Konvertering av nya Wallas-servicesats till äldre modell typ Wallas 1800B, Thermic, Thermo.

Gamla servicesatsen har utgått

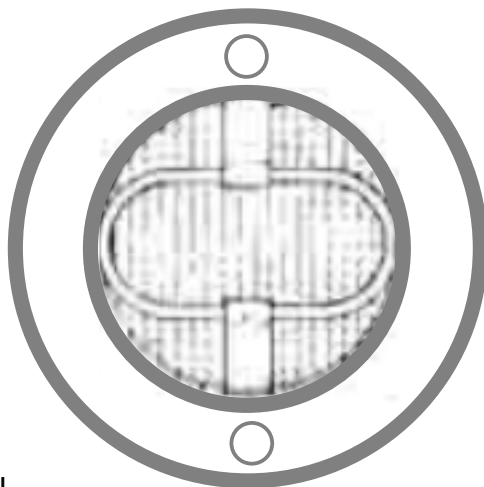
Notera att lågstyrningsringen har olika form, den äldre modellen är oval.

Den nya modellen är rektangulär. Vid konvertering av nya satsen till de äldre värmarna så kan missljud uppstå. Viktigt är att böja upp glödspiralen i uppåtgående bågform för att undvika sk. brölande.

Sugtussarna måste förminskas i tjocklek till ca 7mm. Den nedre sugtussen måste dessutom förstora centrumhålet till ca 15mm för att passa runt returhålet.
